Expediente:	051970432892		
Radicado:	RE-03394-2024		
Sede:	REGIONAL BOSQUES		
Dependencia:	DIRECCIÓN REGIONAL BOSQUES		
Tipo Documental:	RESOLUCIONES		
Fecha:	03/09/2024	Hora:	14:21:03
Folios:	9

RESOLUCIÓN No.

POR MEDIO DE LA CUAL SE LEVANTA UNA MEDIDA PREVENTIVA

Expediente: **051970432892**
Proceso: **Trámite Ambiental de Vertimientos.**
Asunto: **Resolución de Levantamiento de Medida Preventiva.**
Proyectó: **Cristian Andrés Mosquera Manco**
Técnica: **Viviana P. Orozco Castaño**
Fecha: **29/08/2024**

Figura 9. Estado actual, fuente receptora del vertimiento proveniente del Restaurante El palacio de los Frijoles Quebrada Cañausal

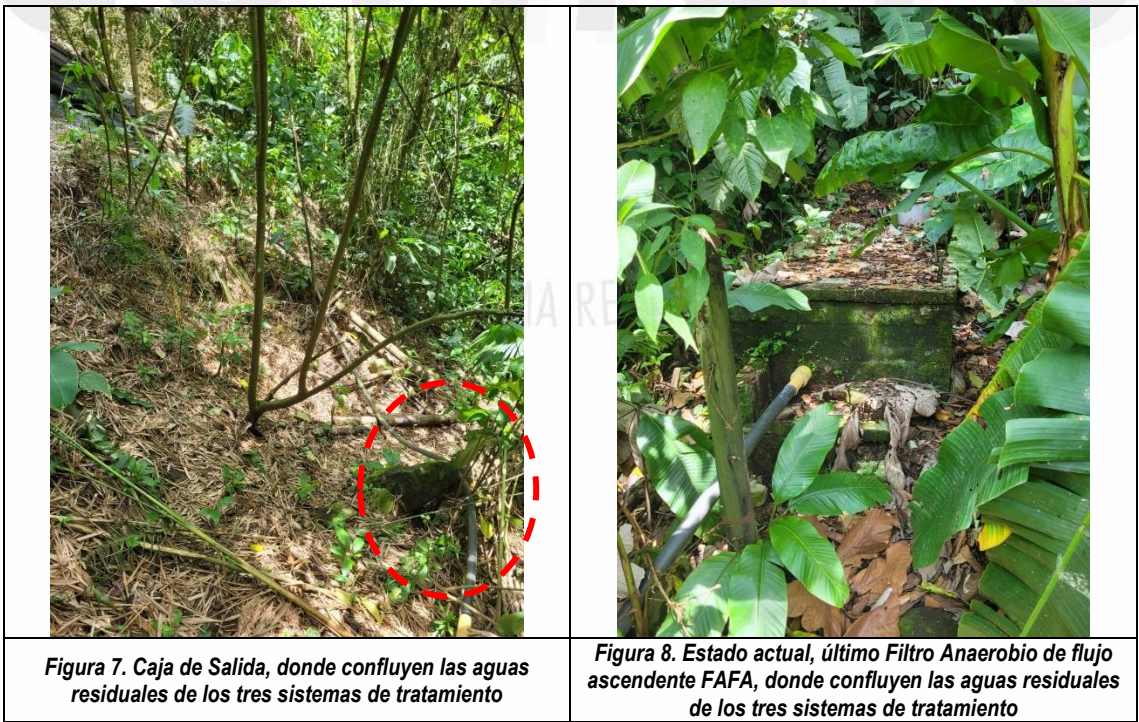
- Con relación al cuerpo receptor del vertimiento que corresponde a la Quebrada El Cañausal, esta presentaba condiciones organolépticas desfavorables (color y olor); dado que el efluente del sistema se pudo observar de un color grisáceo.
- Por el bajo caudal que presentaba la corriente receptora, se observaron zonas con estancamiento de agua residual.

- Cuentan con una persona quien es el responsable de ejecutar las diferentes actividades de operación y mantenimiento diariamente.
- No obstante, las condiciones organolépticas observadas en el cuerpo receptor del vertimiento, correspondiente a la Quebrada El Cañausal, eran desfavorables (color y olor); dado que el efluente del sistema se observó de un color grisáceo, de lo cual se puede inferir que el sistema de tratamiento no está alcanzando las eficiencias esperadas según los diseños planteados.

- Por el bajo caudal que presentaba la corriente receptora, se observaron zonas con estancamiento de agua residual.
